第 5 章 特例環境配慮書について提出された 主な意見及びそれらについての 事業者の見解の概要

5.1 都民の意見の概要及び事業者の見解

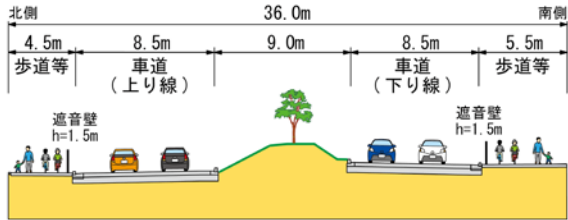
都民の意見の概要	事業者の見解
尾根幹線整備事業での今回の事業区間 4.1kmのうち、標準区間とトンネル等区間について、環境影響評価が示されました。 特例環境配慮書では、「尾根幹線整備方針、多摩ニュータウン再生の方針に基づきつつも、既存計画（A案）のままでは保全地域の湿地直下となりトンネル掘削による湿地内の生物の生息（育）環境への影響が懸念される」とし、トンネル等区間 1.2km について、新たに湿地の南側ルート案（B案）を検討しています。 私たちは、A案と比較するならばB案を採用すべきとの立場ですが、B案に対しても懸念があります。 当該の湿地は、連光寺・若葉台里山保全地域 33ha のほんの一部ですが、多摩地域でも希少となったこの湿地環境には、保全すべき特徴的な生態系があります。 そして、その湿地が湿地であるために不可欠なのが地下水の供給ですが、周辺地域の急激な宅地化により、流入量はごく少ないのが現状です。 今後、間接的であっても工事が周辺地域の地下	特例環境配慮書において、「トンネル等区間」については、既定都市計画の位置とした【A案】と既定都市計画の位置より南側とした【B案】の異なる複数の対象計画案を策定し、【A案】と【B案】の評価結果の比較を行い、「標準区間」については評価結果を整理しました。この特例環境配慮書について、令和元年8月に都市計画変更素案及び特例環境配慮書の説明会を開催し、あわせて、オープンハウスも開催しました。 今後、都民の皆様の意見書や関係市長等の意見、都民の意見を聴く会での意見、知事からの審査意見書を勘案して、特例環境配慮書における複数案から1案を選定し、計画策定を行います。 連光寺・若葉台里山保全地域の湿地については、特例環境配慮書の「地盤」、「水循環」及び「生物・生態系」の項目において、【A案】、【B案】それぞれについて環境影響評価を行っています。 「地盤」については、評価の指標とした「地盤沈下を進行させないこと」を満足します。「水循環」については、評価の指標とした「地下水等の状況に著しい影響を及ぼさないこと」を満足します。

都民の意見の概要	事業者の見解
水環境に影響を与えることがあれば、湿地の水環境、生物生息（育）環境を劣化させかねないことを懸念し、意見申し上げます。	「生物・生態系」については、評価の指標とした「生息(育)環境に著しい影響を及ぼさないこと」及び「陸水域生態系に著しい影響を及ぼさないこと」を満足します。 いずれの項目においても【A案】、【B案】ともに評価の指標を満足しています。 また、トンネル工事の施行中には、環境保全のための措置として湿地の流量及び湿地周辺の地下水位をモニタリングします。あわせて、植生図を作成し、生息(育)環境の変化の有無を把握します。 なお、湿地の生息（育）環境を主に支える共同井戸からの流入と湿地周辺からの湧水については、難透水性の古期ローム層の上に分布する新期ローム層、沖積層及び盛土・埋土層に雨水が浸透したものです。トンネルの掘削工事により、これらの集水域の改変は行わないため、影響はありません。

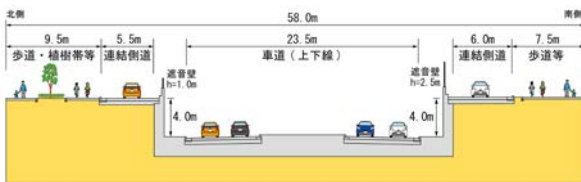
都民の意見の概要	事業者の見解
1. 「地球温暖化／気候変動」および「都市気候（ヒートアイランド現象）」への対応 「特例環境影響配慮書」には「地球温暖化／気候変動」および「都市気候（ヒートアイランド現象）」に関する記述が皆無である。両者が相まって気温上昇と夏の熱中症リスク増大を招いている現状を鑑みると、これら重要課題に対する検討も当然含めなければならない。もしこれらが検討されていれば、「緑地面積を増やして植栽を最大限に行う」「コンクリートやアスファルト被覆面積を抑制する」といった考慮がなされたはずである。 2. 東側にある事業完了済み道路区間との連続性 本計画区間と東側で連結する既存道路区間（稲城福祉センター入口～稲城市役所西）は、大きな中央植樹帯とともに、道路両側にも植樹帯がある。緑豊かな場所であることから、この区間は通行する人々および周辺住民から大いに好評を得ている。したがって、本計画区間の整備計画に当たっては、この既存隣接区間との連続性も考慮されるべきである。 3. “緑豊かな道”を目指して 上記2点は、全く同じ方向性を示している。すなわち、「地球温暖化／気候変動」および「都市気候（ヒートアイランド現象）」への対応と東側にある事業完了済み道路区間との連続性を勘案すると、“緑豊かな道”という目指すべき方向性が見えてくる。 なお、“緑豊かな道”とすることには、次のような多様な効果・意義があることが認められている。 (1) 都市気候（ヒートアイランド現象）の緩和： 「緑地面積を増やして植栽を最大限に行う」とともに「コンクリートやアスファルト被覆面積を抑制する」と、都市気候（ヒートアイランド現象）が緩和される。それによって、増加傾向にある夏期の熱中症リスクが軽減される。 ※ちなみに、国土交通省のホームページには、	環境影響評価に当たっては、「東京都環境影響評価技術指針（付解説）」（平成 26 年 3 月 東京都環境局）に基づき、東京都環境影響評価条例施行規則（昭和 56 年東京都規則第 134 号）に示されている 17 項目（大気汚染、悪臭、騒音・振動、水質汚濁、土壌汚染、地盤、地形・地質、水循環、生物・生態系、日影、電波障害、風環境、景観、史跡・文化財、自然との触れ合い活動の場、廃棄物及び温室効果ガス）の中から、本事業の実施が環境に影響を及ぼすと考えられる 10 項目（大気汚染、騒音・振動、土壌汚染、地盤、地形・地質、水循環、生物・生態系、景観、史跡・文化財及び廃棄物）を選定し、予測・評価を行っています。 その結果、事業の実施による環境影響を最小限にとどめるために適切な環境保全措置を講ずることから、いずれの予測・評価項目についても、評価の指標を満足します。 また、「東京都環境影響評価技術指針（付解説）」（平成 26 年 3 月 東京都環境局）では、温室効果ガスについては、道路の供用に伴う自動車交通から排出される二酸化炭素については対象とならないとされており、他に温室効果ガスを発生させる要因はありません。 なお、工事の施行中の建設機械の同時稼働は 1 か所当たり最大でも 3 台と少なく、影響は小さいと考えられることから、環境影響評価の項目として選定しませんでした。 計画道路の車道幅員については、都道における道路構造の技術的基準に関する条例（平成 24 年東京都条例第 147 号）に基づき、計画道路に必要な交通処理機能を満たすための幅員を設定しています。歩道等については、歩行者と自転車の通行空間を分離して、安全で快適な歩行者・自転車通行空間を創出します。車道、歩道等以外のスペースを利用して植樹帯を設けますが、植樹帯の範囲などは、今後、交通管理者等の関係機関との協議を踏まえて検討していきます。 植栽については、可能な限り既存樹木を保全す

都民の意見の概要	事業者の見解
「緑地保全・緑化によって区域内の平均気温を明瞭に低下させ熱帯夜区域を削減できる」というシミュレーション結果が報告されている。 (国土交通省, “緑地保全と緑化の推進によるヒートアイランド現象緩和効果について” www.mlit.go.jp/kisha/kisha03/04/040625_.html) (2)CO₂吸収: 都市緑化はCO₂吸収量を増加させ、地球温暖化の緩和に貢献する。 ※日本政府は、「温室効果ガス排出量を、2030年度に2013年度比で26%削減、2050年までに80%削減する」ことを目標に掲げている。そのためには、省エネルギーや再生可能エネルギー活用とともに、植物によるCO₂吸収量の増加も重要なことは周知の通りである。 (3)緑陰の提供: 樹冠を広げた樹木は、直射日光を遮ることで緑陰を提供する。 (4)大気浄化効果: 植物には、NO₂やオキシダントなどの吸収、微細な塵などの吸着によって大気を浄化する働きがある。 (5)騒音の減衰: 道路緑化は沿道における騒音の減衰に貢献する。 (6)洪水リスクの減少: コンクリート・アスファルト被覆面積を減らして緑地面積を増やすと、雨水浸透域が拡大して、近年増加傾向にある大雨洪水リスクを少なくできる。 (7)都市生態系の形成: 緑のネットワークによって、多様な生物に支えられた都市生態系が形成される。 (8)心理的効果: 人々に心の安らぎ・落ち着きをもたらす。 ○まとめ 「地球温暖化／気候変動」および「都市気候(ヒートアイランド現象)」に対応しつつ、東側の整備済み区間との連続性も考慮すると、“緑豊かな道”という方向性が見い出せる。“緑豊かな道”とすることには、「ヒートアイランド現象緩和」や「CO₂吸収」以外にも、「緑陰の提供」「大気浄化効果」「騒音の減衰」「洪水リスクの減少」「緑のネッ	るとともに、平面構造の車道両側に連続した植樹帯を設けます。なお、植樹帯の樹木については、今後、検討していきます。 また、豎谷戸大橋交差点から稲城福祉センター入口交差点までの区間については、中央帯の既存樹木を可能な限り保全し、計画道路内に植樹帯を確保します。このことにより、計画道路の東側区間から連続した緑を確保し、周辺景観との調和を図ります。 騒音については、平面構造において、低騒音舗装を採用するとともに、必要に応じて、遮音壁を設置し、騒音の低減に努めます。 なお、計画道路の整備に当たっては、歩道において、雨水を地中に浸透させる機能を持つ透水性舗装を行います。

図 5.1.3-1 騒音予測地点断面図（西側坑口部 聖ヶ丘四丁目付近）

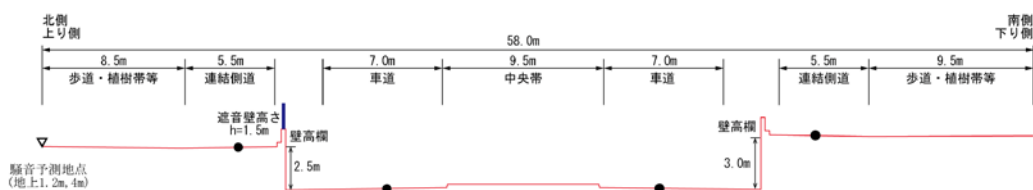
都民の意見の概要	事業者の見解
トンネル西側出口（聖ヶ丘）からは、トンネル内、車走行に起因する車騒音が放出されるが、この点について、何ら考えられていないように思われる。 西側・聖ヶ丘四丁目南部には、この騒音が問題になるのは必至である。 そこで、少しでも低下させる為、西側走行車線（トンネル入口）の西側に、防音壁（住宅地の方が高い為、ある程度、高く、長さは、人家のない交差点方向に音が行くように、少なくとも、電車2両（40m）位は必要）を設置してもらいたい。	トンネル坑口部における騒音の予測では、トンネル内を走行する自動車に起因するトンネル坑口からの音を加味して予測しています。 トンネルの西側坑口部（聖ヶ丘四丁目付近）及びトンネルの東側坑口部（長峰三丁目付近）において、図 5.1.3-1、図 5.1.3-2 に示すとおり、遮音壁を考慮した騒音の予測を行っています。また、図 5.1.3-3 に示すとおり、トンネルの西側坑口部（聖ヶ丘四丁目付近）では、北西側に高さ 1.5 m 又は 2.0 m、トンネルの東側坑口部（長峰三丁目付近）では北側に高さ 1.0 m、南側に高さ 2.0 m 又は 2.5 m の遮音壁を設置します。あわせて、低騒音舗装を採用するとともに、東側坑口部の北側の側壁に吸音対策を施すことにより、騒音の予測結果は、評価の指標とした環境基準を満足します。

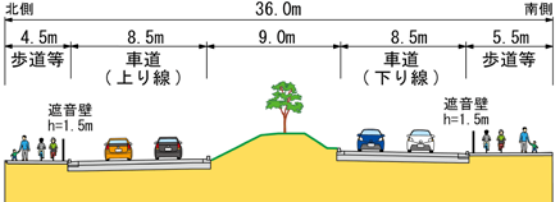
都民の意見の概要	事業者の見解
トンネルの周囲に水捌けの良い砂利などを数メートル幅で全体を覆って、水を塞き止めるのではなく、積極的に環境を守る検討。連光寺の説明会で、トンネル工事に湧水が出たらゴムシートで対策する。との説明を含め、環境を守りたい住民の意見や要望に応えていないように感じました。	環境保全のための措置として計画しているウォータータイト構造は、二次覆工として防水シート等で外周を覆う構造であり、地下水がトンネル坑内へ流入することを防止するためのものです。 トンネルが主に通過するのは稲城層であり、稲城層の地下水位は低く、地下水が確認できない地点もあります。このため、トンネルの存在により地下水位を低下させる可能性は低いと考えます。 また、トンネル構造西側には、地下水位が比較的高い区間がありますが、範囲は限られていることや、稲城層の透水係数は砂質土の透水係数の中でも低いことから、稲城層の地下水の流れは遅く、トンネルの存在により地下水の流動が阻害される可能性は低いと予測しています。
